島根原子力発電所 2 号炉 地震による損傷の防止 (コメント回答)

**[建物の地震応答解析モデル
(建物基礎底面の付着力及び 3 次元 F E Mモデルの採用)]**

令和 2 年 1 月
中国電力株式会社

審査会合における指摘事項に対する回答【No.5】

島根2号炉における各建物の地震応答解析モデルの選定フロー

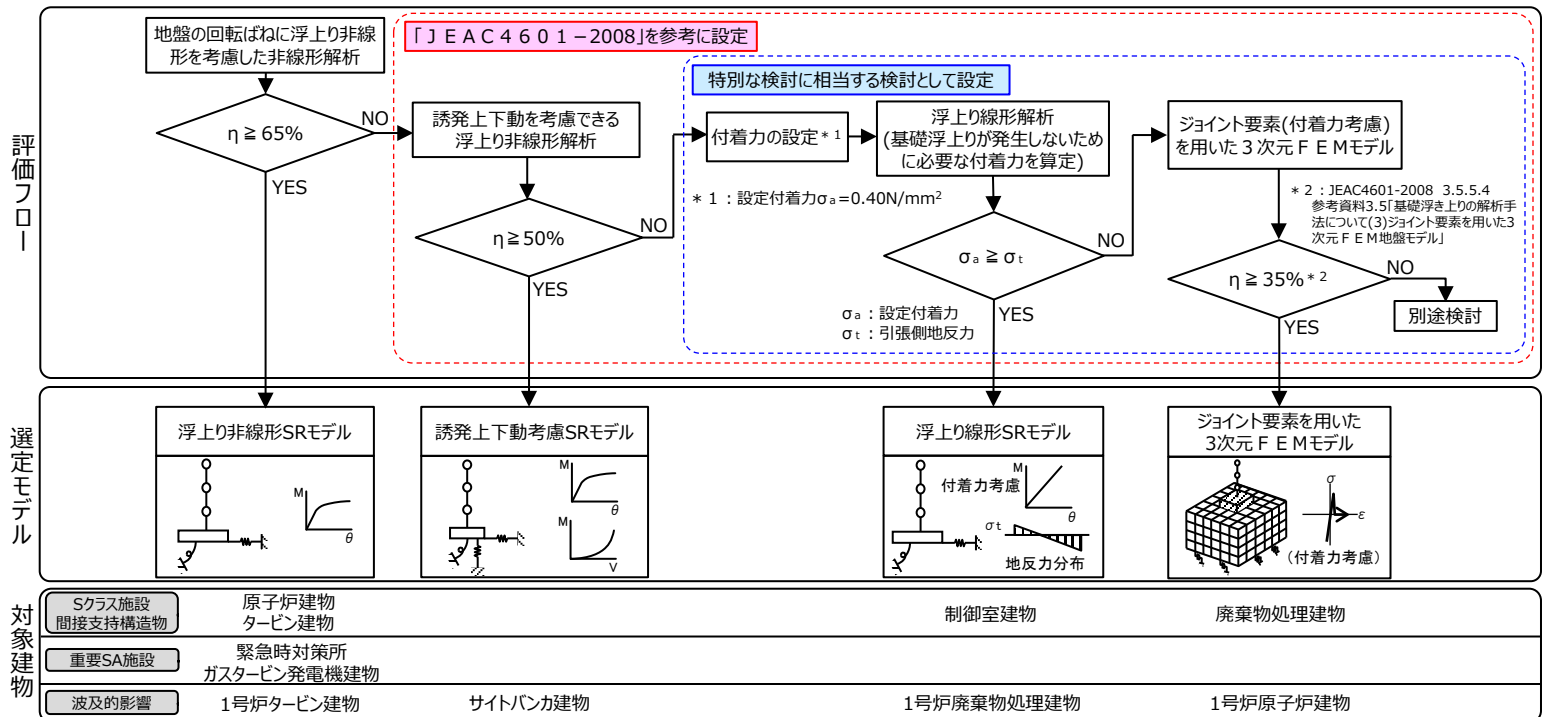
- 基礎浮上りの評価フローについて，J E A G 4 6 0 1 及び J E A C 4 6 0 1 の評価フローを踏まえた評価・解析方法に係る選定プロセスを説明すること。その際，建物ごとに異なる基礎浮上り評価法を選定する理由とそれらを適用できると判断した根拠についても説明すること。
- 波及的影響に係る施設及び新設の S A 施設において低接地率となる場合，詳細設計において対象建物が追加された場合の基礎浮上りの評価・解析方法の選定の考え方を説明すること。
- 1号炉原子炉建物及び1号炉廃棄物処理建物を含めて，設定付着力を2号炉と同じ値とすることの適用性を網羅的に説明すること。

- 「J E A G 4 6 0 1 - 1991追補版」及び「J E A C 4 6 0 1 - 2008」の基礎浮上り評価フローを踏まえた島根2号炉における地震応答解析モデル(基礎浮上り評価法)の選定プロセスを整理し，各建物(重要SA施設及び波及的影響に係る施設を含む)の地震応答解析モデルに関する選定方針を示した。(P 7～9)
- 3号炉付近と1号炉付近の基礎地盤の同等性や建物直下地盤の特徴を整理し，3号炉付近の付着力試験結果を1号炉建物に適用することの妥当性を確認した。(P 24, 27～34, 37～48)

- 島根2号炉の建物・構築物は「J E A G 4 6 0 1 - 1991追補版」に示される浮上り非線形地震応答解析により基準地震動 S_s に対して接地率を算定することを基本とする。
- 接地率 $\eta < 65\%$ となる場合の別途検討は、「J E A C 4 6 0 1 - 2008」の評価フローを参考とした(右図参照)。
- 上記を踏まえた島根2号炉における各建物(重要SA施設及び波及的影響に係る施設を含む)の地震応答解析モデル(基礎浮上り評価法)の選定フローを下図に示す。

（添付1）付着力の考慮の有無による建物応答への影響の検討

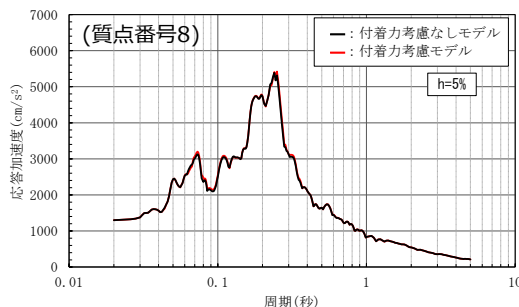
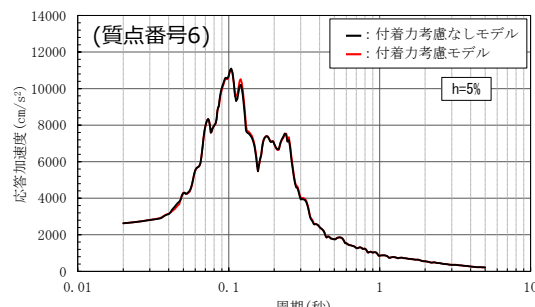
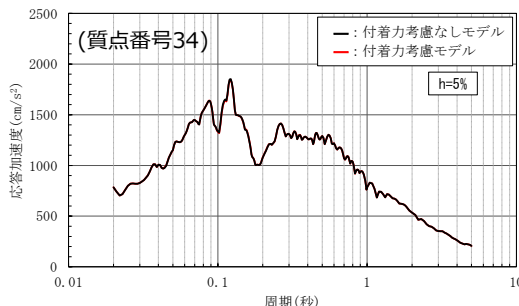
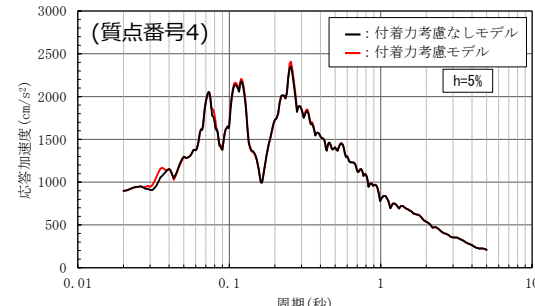
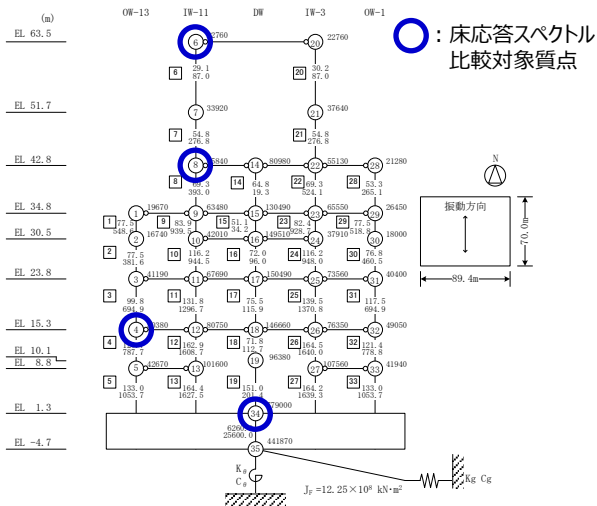
- 基礎浮上りの考慮方法として幾つかの選択肢がある中で，付着力を考慮しない S R モデルのうち，付着力の考慮の有無による建物応答への影響の検討を行う対象建物の選定の考え方，代表とする建物及び評価対象設備の選定の考え方，建物・設備への評価方法について，使い分け方法とその影響評価の方法を整理して説明すること。

- 付着力を考慮しない地震応答解析モデルにおける，付着力の考慮の有無による建物応答への影響の検討を行う対象建物の選定の考え方，代表とする建物及び評価対象設備の選定の考え方，建物・設備への評価方法について，使い分け方法とその影響評価の方法を整理した。(P 8, 9, 12)
- 検討の結果，建物基礎底面の付着力を考慮することなく地震応答解析の解析精度が確保される建物の設計用地震力等については，付着力による影響を考慮しない方針とする。(P 9, 12)

建物基礎底面の付着力の考慮の有無による建物応答への影響を把握するため、原子炉建物を対象に、付着力を考慮していないモデルと付着力を考慮したモデルを用いた**基準地震動 S s - D**による地震応答解析を行い、**応答値の比較を行った**（加速度、せん断ひずみ、床応答スペクトル(h=1%, 5%)）。

付着力を考慮していないモデルと付着力を考慮したモデルを用いた地震応答解析結果(代表として、接地率, 床応答スペクトル(NS方向, h=5%))の比較を以下に示す。付着力により接地率は改善され、両モデルとも同等の応答値を示したことから、付着力の考慮の有無による建物応答(水平方向)への影響は軽微であることを確認した。

（添付2 - 2）設定付着力に関する統計的な考察について

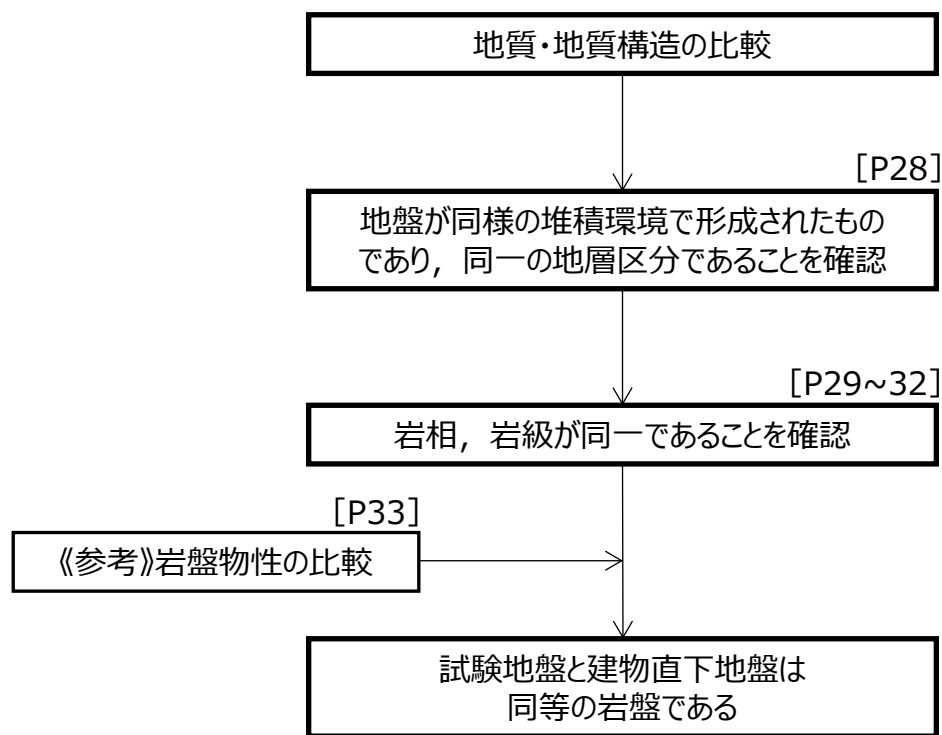
○建物基礎底面の付着力として設定した値が、物性値のばらつき、標本数、原位置試験の不確実性、建物直下地盤と試験地盤の差異による不確実性等を踏まえて、十分な保守性を有しているとする根拠を説明すること。

- 2種の岩種で構成された基礎地盤の付着力を凝灰岩と頁岩の付着力試験の平均値を用いて評価する考え方について、岩盤の互層状況の不確実性や試験データのばらつきによる信頼性を踏まえても保守性があるとする根拠を整理し、資料を提示した上で説明すること。
- 3号炉付近の付着力試験結果を2号炉建物に適用する方針について、3号炉付近と2号炉付近の基礎地盤の同等性や建物直下地盤の特徴を把握するための詳細な資料を提示した上で、妥当性を説明すること。

- 岩盤 - レベルコンクリート間の付着力試験の結果と設定付着力の関係を下図に示す。
- 設定付着力(0.40N/mm^2)は、平均値の小さい黒色頁岩の試験結果の平均値(0.81N/mm^2)に対して -1.58σ に相当する。
- 参考として、設定付着力は凝灰岩の平均値(1.15N/mm^2)に対して -3.13σ 、黒色頁岩と凝灰岩を合わせた全体の平均値(0.98N/mm^2)に対して -1.93σ となる。
- なお、試験結果のばらつきについて、岩種毎に評価した場合は試験によるものであるが、岩盤全体として評価した場合には試験によるものと岩種の違いによるものが含まれている。
